第9回 駿河海岸保全検討委員会

～長期将来予測結果とモニタリング状況～

平成31年3月15日

第8回検討委員会での指摘事項と対応

2. 第8回検討委員会での指摘事項とその対応 河川からの流砂量による影響の違い(1) 3

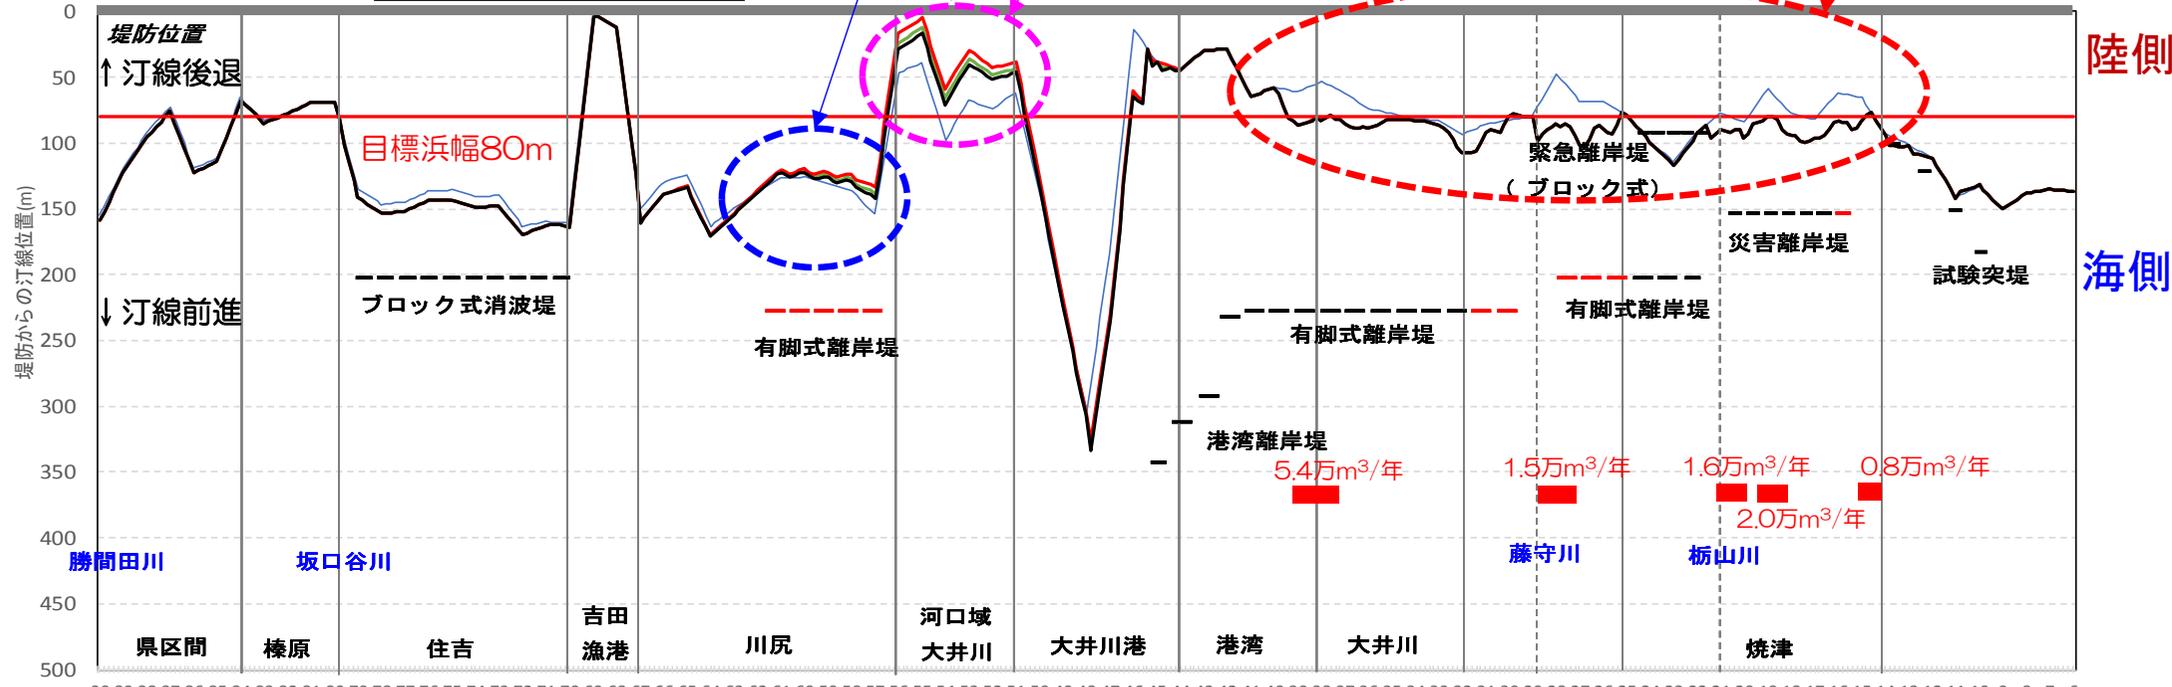
指摘事項	対応・回答
<ul style="list-style-type: none"> 大井川の一次元河床変動計算の再現計算では毎年の流砂量が示されており、予測では平均値を入れている。この入れ方の差による計算結果への影響はないのか。 	<ul style="list-style-type: none"> 河川の流砂量の入れ方の違いにより影響を受けるのは、河口部と右岸側の川尻工区のみであるため、左岸側の対策を考える上では大きな影響はない。 ⇒P.3に、河川からの流砂量が少ない場合と多い場合を想定した計算結果を示す。左岸側は大井川港の防波堤により沿岸漂砂が遮断されているため、ほとんど影響を受けないと言える。 ⇒P.4に、再現計算における代表側線での汀線変化量を示す。河口部では流砂量の短期的な変動に大きく反応しているが、それ以外の側線では、流砂量の短期的な変動による影響は見られない。
<ul style="list-style-type: none"> 漂砂管理計画案で養浜の土量が記載されているが、粒径が記載されていない。粒径も大事な条件であるため、粒径に関する記載を追加したほうがよい。 	<ul style="list-style-type: none"> P.12の土砂管理計画（案）に粒径に関する情報を追記した。
<ul style="list-style-type: none"> 今後の検証の観点等から、養浜位置を決めた過程も示したほうがよい。 	<ul style="list-style-type: none"> 等深線変化モデルのトライアル計算により、大井川左岸側の浜幅が80mとなるように、侵食箇所や侵食箇所の上手側に養浜位置を設定した。 ※P.12の土砂管理計画（案）にも同様の内容を記載した。

・河川の流砂量が多い時期と少ない時期を想定して与えたところ、河口部と右岸側の川尻工区で若干変化が見られるが、今回養浜による対策を議論している左岸側への影響は、ほとんど見られない。

流砂量の変化による影響が少し見られるが、影響は小さい

流砂量の変化による影響が見られる

流砂量の変化では違いで変化はほとんど見られない
